改善箇所説明図

不具合の内容

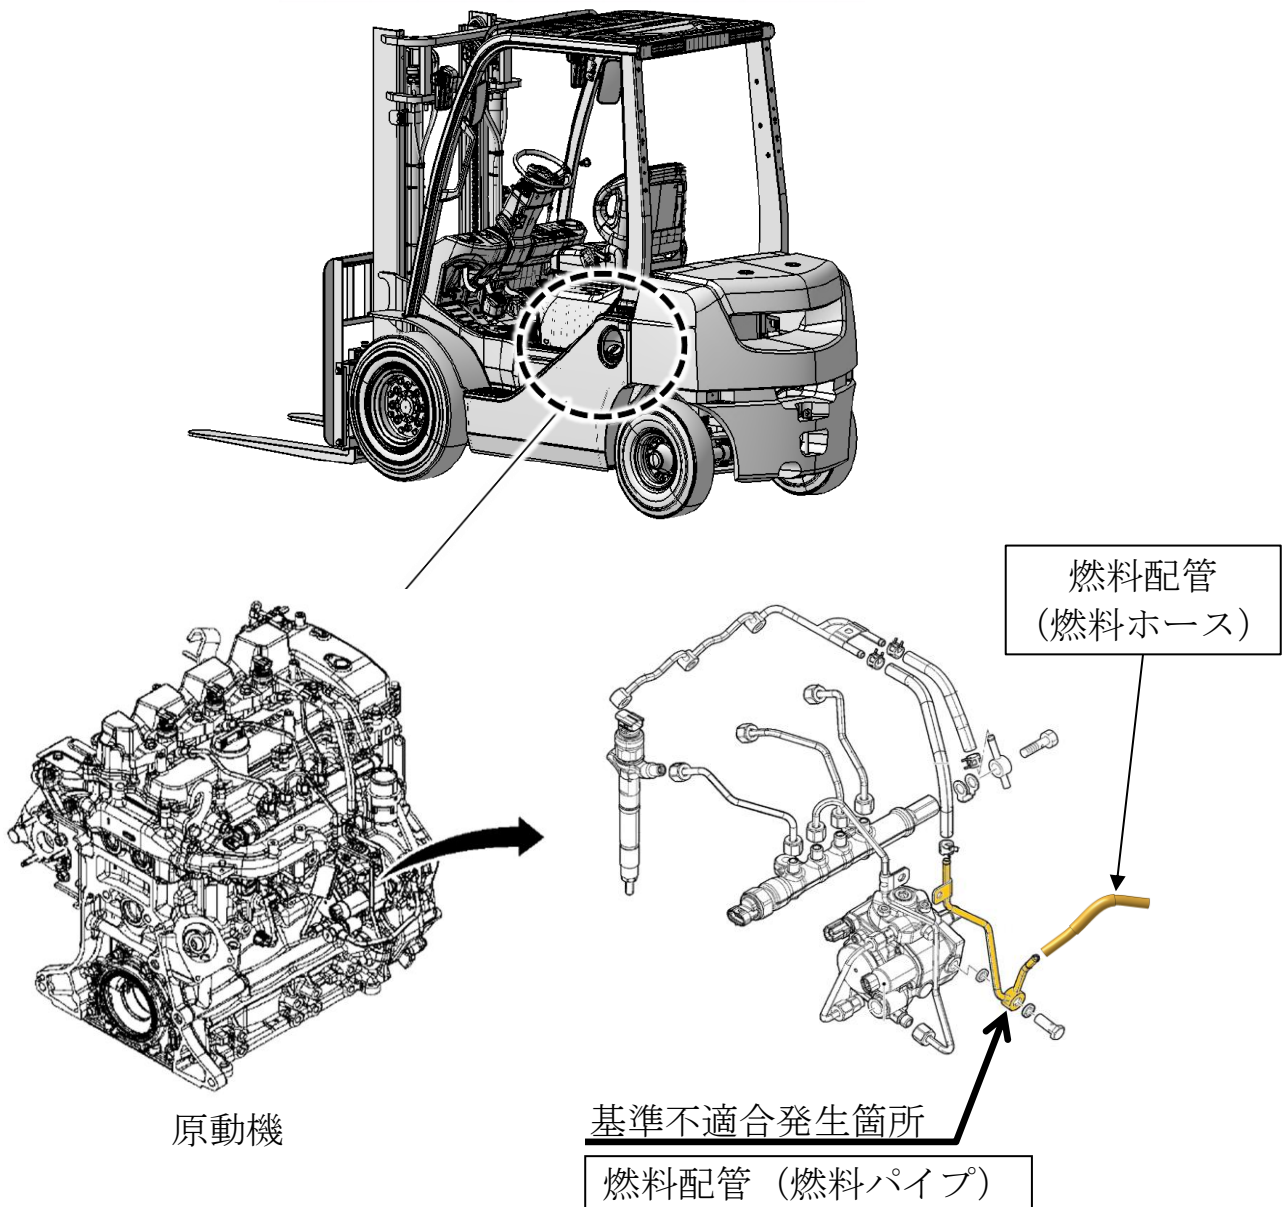
エンジン式フォークリフトの燃料装置において、余剰燃料をタンクに戻す燃料配管の設計が不適切なため、強度が不足しているものがある。そのため、そのままの状態ではエンジン始動停止を繰り返すと、燃料パイプに亀裂が発生し、燃料漏れに至るおそれがある。

全車両、燃料配管（燃料パイプ、燃料ホース）を対策品に交換する。
